## **РЕЛЕ ТОПЛИВНОГО НАСОСА**

**AG-MI-2014-05-C-EN от 14.11.2014**

Автожиры «Calidus» с серийным номером КИТ от 0282 до 0357 включительно.  
Автожиры «Cavalon» с серийным номером КИТ от 0134 до 0179 включительно.

Рис. 1. Реле с 5 контактами (слева) должно быть заменено.  
Реле с 4 контактами (справа) должно быть установлено.

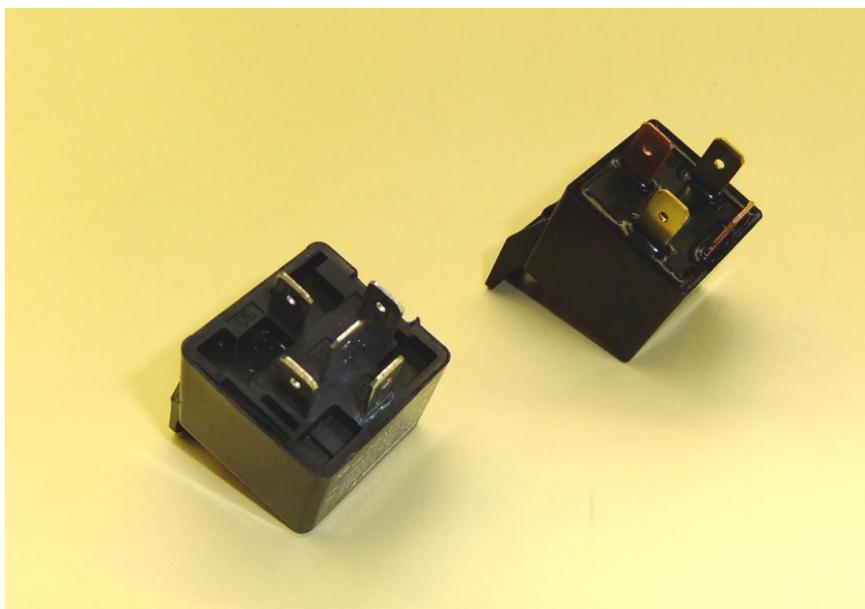
1. Осмотрите реле топливного насоса и посчитайте контакты (Рис. 1).
2. Если реле имеет 5 контактов, замените изделие на новое реле (С.EL902.03.01/V.EL901.02.01).
3. Подсоедините провода к тем же штыревым контактам, соблюдая нумерацию контактов реле.
4. Место расположения реле топливного насоса «Calidus» (Рис. 2).
5. Место расположения реле топливного насоса «Cavalon» (Рис. 3).
